## Einschubleitrolle Nr. 6700, 6701, 6710 und 6711

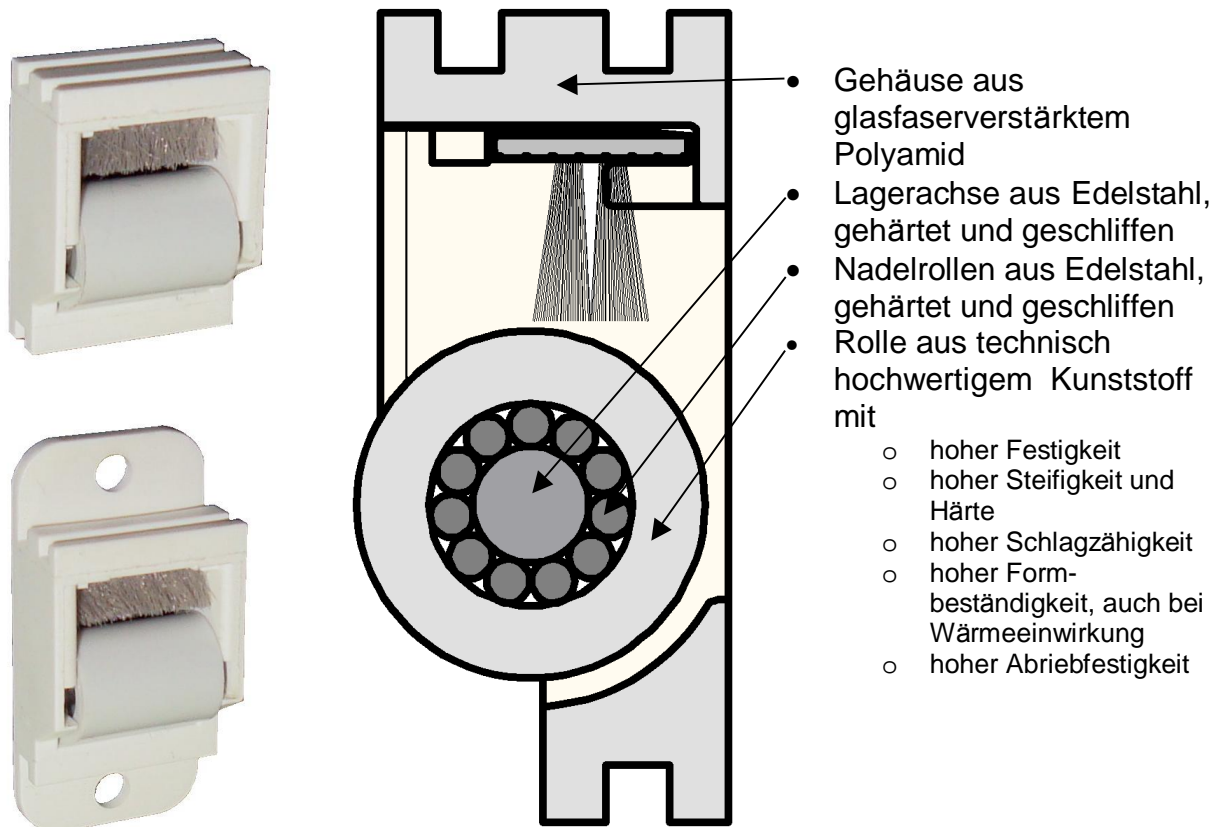
Diese Leitrollen werden zwar im Kasten, aber doch im Außenbereich eingesetzt, so dass vereinzelt Probleme durch Rostbildung auftraten. Edelstahlrollen wären bei weitem zu teuer für eine serienmäßige Verwendung, deshalb haben wir eine Lösung gesucht und mit einem speziellen hochfesten Kunststoff gefunden:

*Feuchtigkeit und Wassereintritt können dieser Einschubleitrolle nicht mehr schaden, weil alle Teile aus Edelstahl oder hochwertigem Kunststoff sind.*

Durch diese Lösung können wir nun eine rostfreie Einschubleitrolle zum gleichen Preis anbieten wie die bisherige nadelgelagerte Stahlrolle, eine deutliche technische Verbesserung also ohne Mehrkosten!
